COMMISSION ROYALE DES MONUMENTS ET DES SITES
KONINKLIJKE COMMISSIE VOOR MONUMENTEN EN LANDSCHAPPEN

Objet : BRUXELLES. Place De Brouckère, 2-4, 8-10, 12-30, 40-50, rue des Augustins, 1-11, rue des Hirondelles, 2-16, rue de Laeken, 35-39.

Demande de permis portant sur la démolition d'immeubles de bureaux et de commerces, construction d'un complexe d'habitations et de bureaux, avec hôtel et parkings souterrains.

Avis de la CRMS

Les démolitions projetées et vue de l'extension pl. de Brouckère (extr. de la demande de permis 2020)

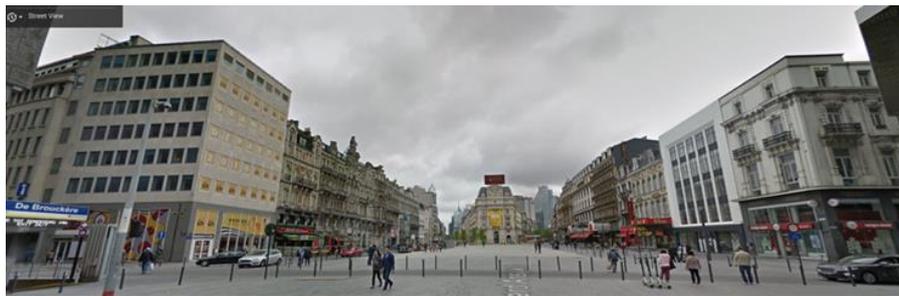
En plus des quelques changements programmatiques évoqués, il est principalement question, dans la nouvelle mouture du projet, de modifications³ au niveau de certains gabarits (comme celui du nouvel immeuble à l'angle De Brouckère-Augustins qui serait abaissé, afin d'aller vers plus d'unification volumétrique), dans le traitement architectural de certains couronnements (retrait des derniers étages dans les rues plus étroites), dans les formes architecturales et les matériaux utilisés (dans la restauration des fenêtres place De Brouckère, dans les revêtements neufs de façades, dans l'habillage

Face à ce projet légèrement amendé, la CRMS réitère son **avis fermement défavorable**. Le projet de démolition, démesurée et déraisonnable, et de façadisme est toujours d'actualité, voire même renforcé puisque la dernière maison de la place (n°8-10), ajoutée désormais au projet, voit - elle aussi - uniquement sa façade préservée. La rehausse projetée est maintenue ; le choix de venir profondément altérer, de manière irréversible, l'équilibre et l'harmonie des deux enfilades éclectiques qui se font face place De Brouckère, n'est donc pas remis en cause. La CRMS le déplore.

En conclusion, les modifications apportées au projet sont plutôt d'ordre cosmétique et ponctuel, sans remise en cause des fondamentaux du projet, pour lequel la CRMS a déjà rendu son avis de manière claire le 15/01/2020. L'Assemblée réitère fermement sa désapprobation face à l'ampleur des démolitions et le préjudice à prévoir pour la place De Brouckère et ses alignements historiques, notamment par l'ajout d'une telle rehausse.

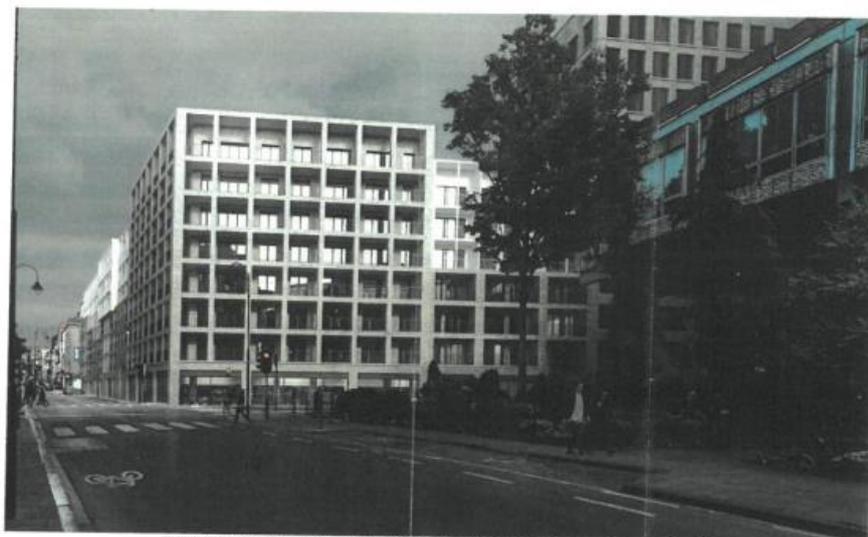
- La CRMS demande de garder le bâtiment d'angle de la rue de Laeken, 35 (se prolongeant aussi rue des Augustins, 3, 5 à 11), repris à l'Inventaire, du fait de ses qualités intrinsèques et des perspectives qu'il offre dans le paysage urbain. La réalisation du projet sur cet angle serait

ici particulièrement dommageable pour ce bâti d'après-guerre qui présente un très bel intérêt patrimonial.
